**Raumordnungsverfahren (ROV) und Entscheidung über die Zulassung einer Abweichung vom Regionalplan Südhessen 2000 für die DB-Neubaustrecke Rhein-Main/Rhein-Neckar - Trassenabschnitt im Regierungsbezirk Darmstadt**

**Ergänzende Beteiligung aufgrund der Nachmeldung von Gebieten nach der Fauna-Flora-Habitat-Richtlinie und der Vogelschutzrichtlinie der Europäischen Union**

**hier: Ergänzung der Stellungnahme der Stadt Lorsch und der Gemeinde Einhausen vom 6. Juni 2003**

Raumordnungsverfahren Hessen  
Neubaustrecke Rhein/Main – Rhein/Neckar

Anlage 2

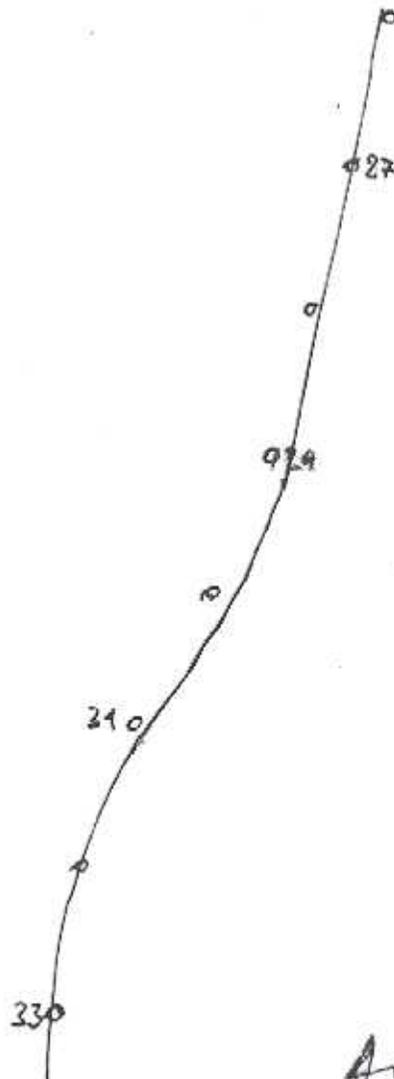
Die Trasse wird nach Osten verschwenkt und zwar ab Km 26 soweit, daß bei Km 29 die Distanz zur bisherigen Trasse etwa 300 Meter beträgt.

Dann wird ein Bogen mit einem Radius von 5850 Metern angesetzt, der genau über das Ende des Moorgebietes verläuft und bis an die Autobahntrasse heranführt. Der Abstand zur Autobahn ist noch ausreichend. Dieser Bogen wird durch einen Gegenbogen abgelöst, der den gleichen Radius hat wie bisher und bei Km 31 ansetzt.

Der neue Bogen, der die Durchschneidung des Moorgebietes vermeidet, ist mit einer Geschwindigkeit größer 300 Km/h ( exakt 314,9 Km/h) zu durchfahren gemäß Formel Ziffer 7 § 40 der Eisenbahnbau- und Betriebsordnung (EBO) wenn für  $U + U_1$  ein Gesamtwert von 200 mm angenommen wird. (Anlage 1)

Die neue Trassenführung ist als Skizze Anlage 2 beigelegt.

Damit wird der Bau eines Tunnels durch das Pfungstadter Moor überflüssig.

Anlage 3  
16.01.04 Ulf.

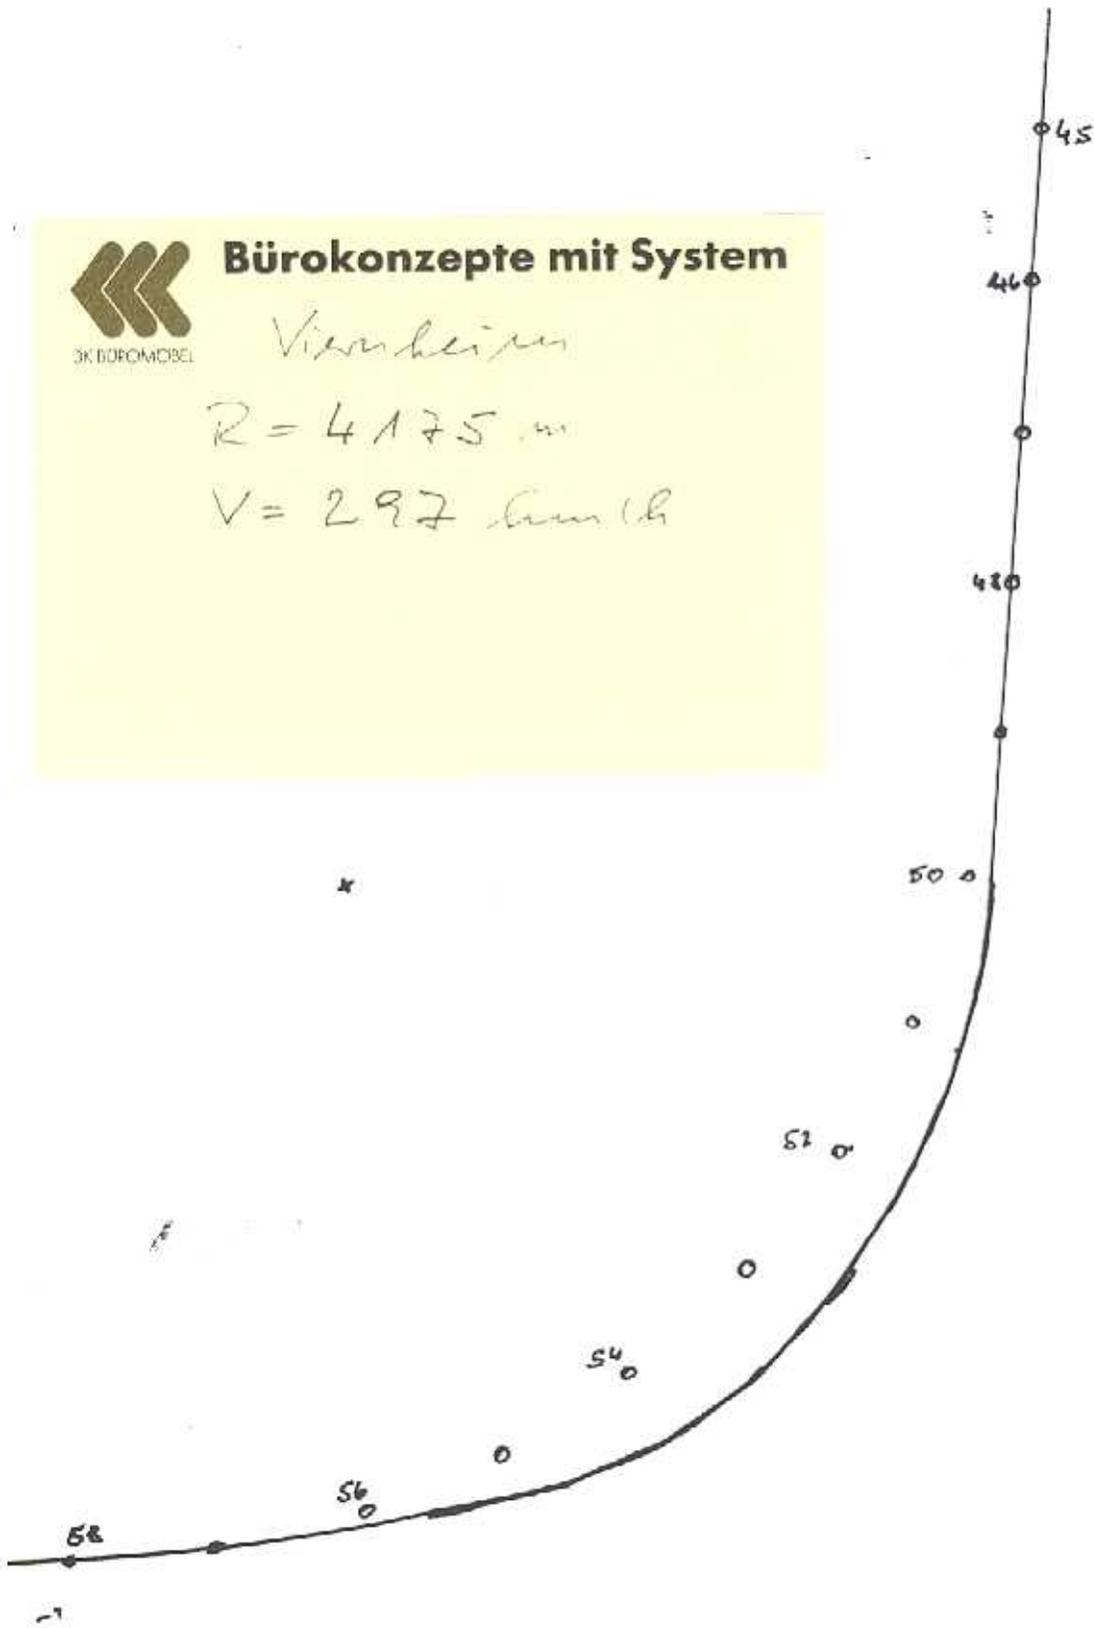
Die Trasse wird ab Km 45 als Gerade nach Osten verschwenkt und zwar soweit, daß bei Km 50 die Distanz zur bisherigen Trasse 200 Meter beträgt. Dann wird ein Bogen mit  $R = 4175$  Metern angesetzt, der einen neuen Trassenverlauf soweit südlich erlaubt, daß auf das jetzt vorgesehene Tunnelbauwerk zwischen Km 52 und 54 verzichtet werden kann. Durch den neu vorgeschlagenen Trassenverlauf wird das Viernheimer Dreieck A 67 / A6 allerdings weiter südlich gekreuzt. Diese Stelle ist aber auch derzeit schon als eine mögliche Kreuzungsvariante (Km 2) eingetragen. Der neue Bogen von 4150 Metern kann nach EBO § 40 bei  $U + U_4 = 260$  mm mit einer Geschwindigkeit von 303,3 Km/h durchfahren werden. (Anlage 3)

Durch eine geschickte Parametervariation ließe sich hier eine Optimierung von Bogenradius und Überhöhung bzw. freier Seitenbeschleunigung erreichen. Auf jeden Fall ist die Geschwindigkeit mit diesem Vorschlag höher als die Lösungen der Varianten I, II, III und V, die bei einem Radius zwischen 2350 und 2450 Metern und einem Wert  $U + U_4 = 300$  eine Durchfahrgeschwindigkeit von nur knapp 250 Km/h erlauben.

Anlage 4

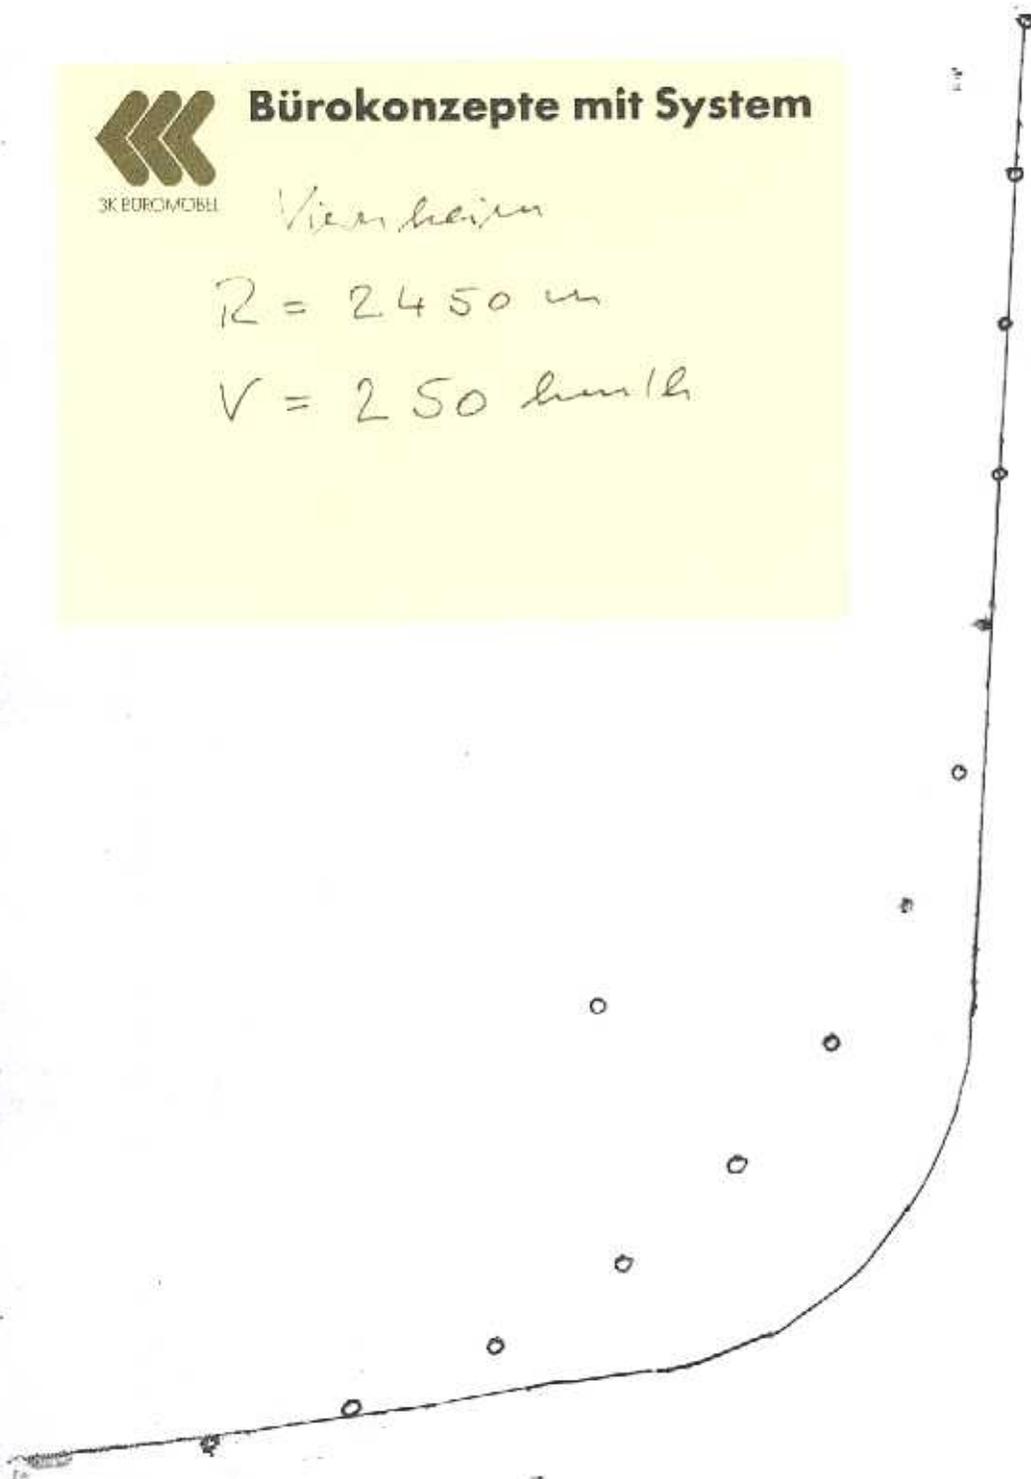
Würde man die gleiche Kurvengeschwindigkeit (250 Km/h) auch hier in der Variante IV trassieren, dann wäre der Schutz des Naturschutzgebietes nahezu perfekt! (Anlage 4)

Die vorgeschlagene neue Trasse ( $R = 4150$  Meter) verläuft aber auch schon jetzt in dem zu schützenden Gebiet soweit am Rand, daß, bei allem Respekt vor dem Naturschutz, eine Tunnellösung nicht mehr in Frage kommen darf.
